泊発電所 3号炉 耐津波設計方針について (津波防護対策に係る指摘事項回答)

令和 5 年 7 月 20 日
北海道電力株式会社

【指摘事項 230330-04】

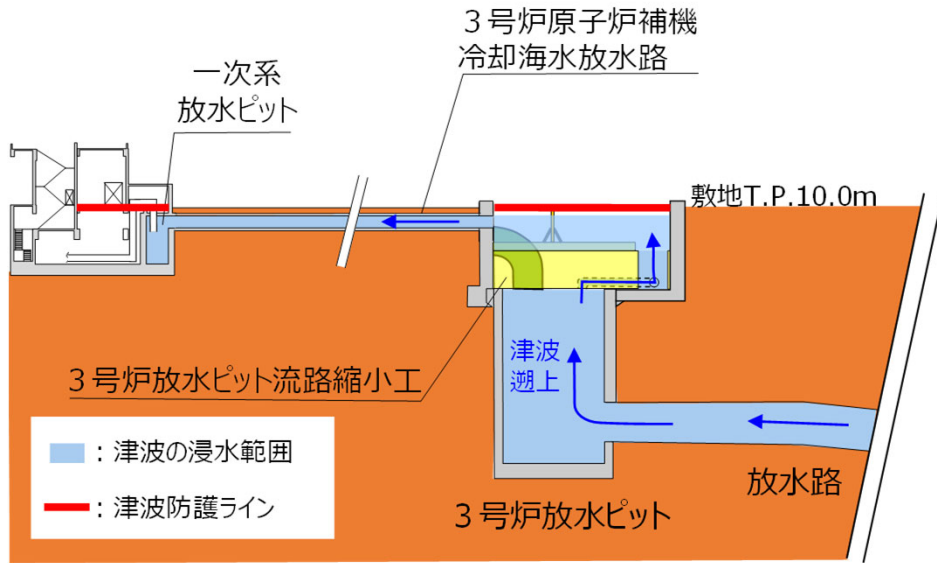
原子炉補機冷却海水放水路及び一次系放水ピットについて、当該施設に係る以下の事項を明らかにした上で、当該施設を津波の流入経路とした場合であっても津波防護方針が成立することを説明すること。

- ✓ 津波の流入に対するバウンダリとしての機能、原子炉補機冷却海水系統の排水機能、地下水排水設備の排水機能その他の期待する機能（第5条だけでなく他条文への適合の観点も含む）
- ✓ 地震時の損傷を考慮した場合における管路解析及び内郭防護の浸水量評価に与える影響

第1130回審査会合時点では、3号炉放水ピットに流路縮小工を設けることで、津波が一次系放水ピットから敷地へ流入することを防止する方針としていた。

今回、津波の敷地への流入防止をより確実に達成するとともに、津波防護対象設備から遠い位置を津波防護ラインとするために、3号炉原子炉補機冷却海水放水路に、3号炉原子炉補機冷却海水放水路逆流防止設備（以下「逆流防止設備」という。）を浸水防止設備として追加で設置する方針に変更する。

- ✓ 3号炉原子炉補機冷却海水放水路が接続される3号炉放水ピット内側壁面に逆流防止設備を設けることで、3号炉放水ピットを津波防護ラインとする方針とする。
- ✓ 3号炉原子炉補機冷却海水放水路及び一次系放水ピットは以下の設備の通常時における排水機能を有しており、逆流防止設備が排水機能に悪影響を与えない設計とする。

- ✓ 逆流防止設備は浸水防止設備として耐震Sクラスで設計することから、地震後でも損傷することはない、3号炉原子炉補機冷却海水放水路への津波の流入を防止できる。よって、3号炉原子炉補機冷却海水放水路及び一次系放水ピットの管路解析及び内郭防護の浸水量評価に与える影響はない。
